Parere n. 224 del 18 marzo 2022

Progetto:	<p style="text-align: center;"><i>Parere tecnico</i></p> <p style="text-align: center;">Comune di Isola delle Femmine. Progetto esecutivo per il Completamento delle opere marittime esistenti per la messa in sicurezza del porto (ai sensi dell'art. 5 della L.R. 21/98) riguardante i lavori di potenziamento del tratto esistente della diga foranea - prolungamento della stessa dalla prog. 92,00 m alla prog. 380,00 m, riqualifica della mantellata della nuova diga di sottoflutto</p> <p style="text-align: center;">ID_VIP 5296</p>
Proponente:	<p style="text-align: center;">Comune di Isola delle Femmine</p>

La Commissione Tecnica di Verifica dell'Impatto Ambientale – VIA e VAS

CARTA DELLE BIOCENOSI MARINE AGGIORNATA AL 2019

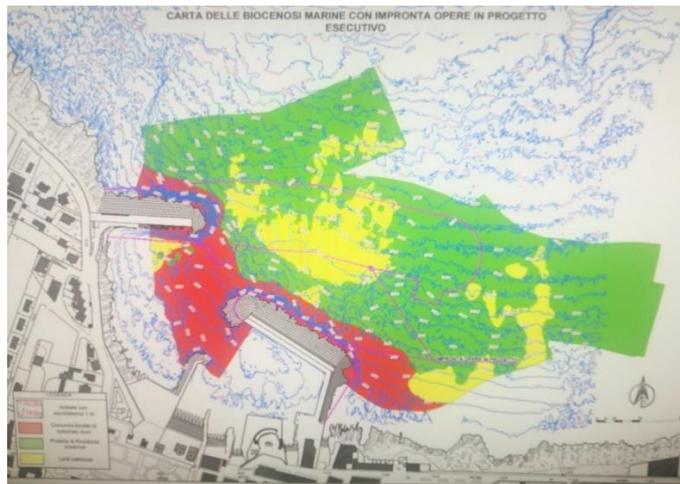
RILEVATO che con riferimento alla Relazione di confronto tra il contesto ambientale attuale e quello analizzato in sede di VIA, riguardo in particolare le biocenosi marine, sono stati forniti dal Proponente gli allegati n. 18 e n. 19;
